## **Autorité environnementale**

**Avis délibéré de l'Autorité environnementale  
sur le renouvellement de l'autorisation  
d'exploitation de la carrière de roches massives  
éruptives Cemex, aux lieux-dits « bas Esterel »  
et « Pierres bleues », sur la commune de Fréjus  
(83)**

**n°Ae : 2017-68**

Figure 2 : Carte de présentation du projet (source : dossier)

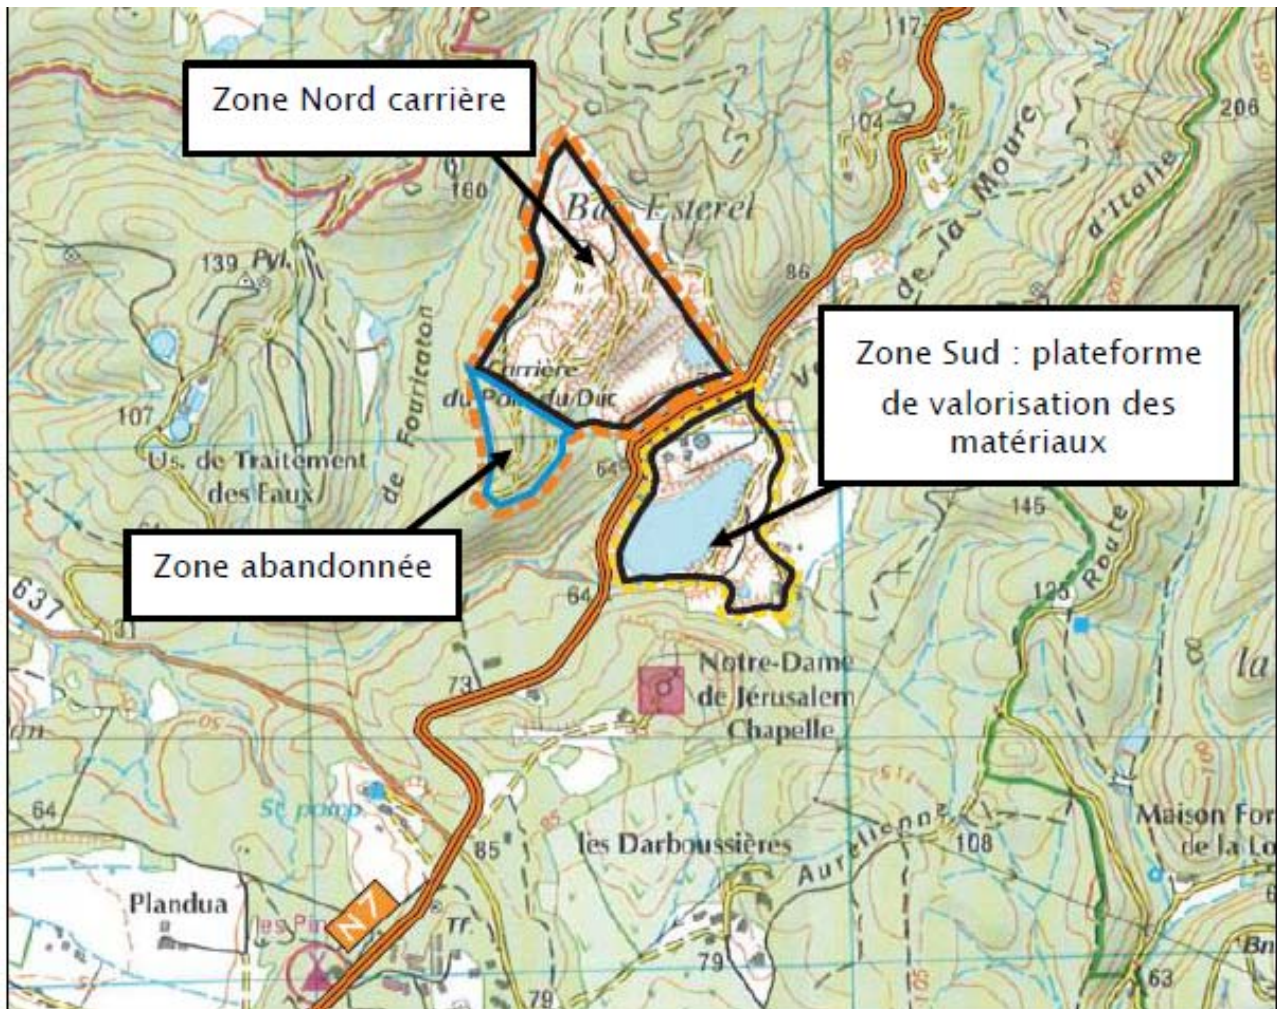
Le dossier prévoit également la création d'une nouvelle piste d'accès, dont la localisation et les justifications sont peu explicitées dans l'étude d'impact. Il a été précisé aux rapporteurs lors de leur visite que le périmètre d'exploitation sollicité est légèrement réduit par rapport à l'autorisation actuelle, sur la bordure nord-est de la zone nord, pour assurer la conformité avec le tracé de la zone Ns du plan local d'urbanisme. Cette modification rend alors nécessaire la création d'une nouvelle piste d'accès<sup>8</sup> à certaines parties de la carrière. Ces informations mériteraient de figurer dans l'étude d'impact.

***L'Ae recommande de mieux expliciter dans l'étude d'impact les raisons rendant nécessaires la création d'une nouvelle piste d'accès, ainsi que sa localisation, et d'en évaluer les impacts, notamment paysagers.***
